Informe Consolidado de Solicitud de Aclaraciones, Rectificaciones y/o Ampliaciones a la Declaración de Impacto Ambiental del Proyecto "Ampliación Planta Oxígeno"

Nombre del Titular : Linde Gas Chile S.A.
Nombre del Representante Legal : Daniel Alberto Silva Calcagni
Dirección : Paseo Pdte. Errázuriz Echaurren 2631 piso 3 y 4

El presente Informe Consolidado de Solicitud de Aclaraciones, Rectificaciones o Ampliaciones a la Declaración de Impacto Ambiental del proyecto "Ampliación Planta Oxígeno", contiene las observaciones generadas en virtud de la revisión de la Adenda.

Figura N°10. Modelación Fase de Operación Actual

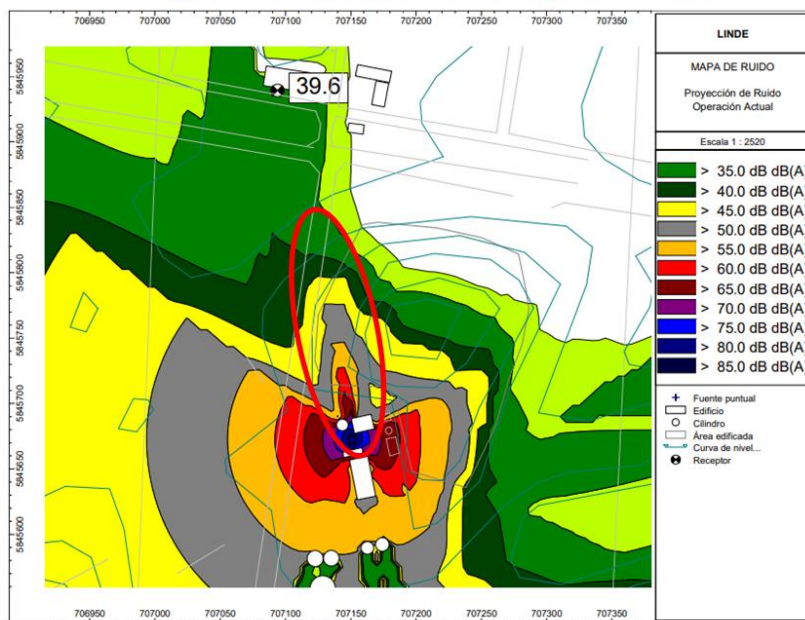
- h) El titular señala que, en base a estas mediciones se obtiene una potencia de 110 dBA, realizando la modelación con una única fuente puntual para su representación. Al respecto, se solicita al titular aclarar cómo la metodología propuesta es representativa de la situación actual, presentando la calibración del modelo acústico con las mediciones realizadas a la operación actual de la Planta de Oxígeno y la fuente puntual ingresada al modelo, de manera que se justifique la ubicación de la fuente puntual y nivel de potencia asignado, ya que se observa que debido a las edificaciones propias del proyecto, la propagación del nivel de ruido se ve interrumpida en la dirección donde se encuentra el receptor, como se muestra en el mapa de ruido de la “Figura N°10. Modelación Fase de Operación Actual” que se muestra a continuación (círculo rojo). En caso de que la calibración no presente una relación fundada con la modelación presentada para la situación acústica inicial, se solicita rectificar la estimación del nivel de ruido, incorporando las modificaciones en la fase de construcción y operación futura del proyecto.

- i) Respecto de los mapas de ruido, se solicita al titular ampliar la información, presentando una visualización 3D del terreno (curvas de nivel), o en su defecto un archivo en formato shapefile, abarcando toda la superficie utilizada en el modelo acústico, ya que da la impresión de que se genera una interrupción en la propagación del nivel de ruido debido a las condiciones del terreno hacia el sector noreste, como se muestra en la figura a continuación, donde en la vista satelital se observa una formación vegetal (círculo rojo):
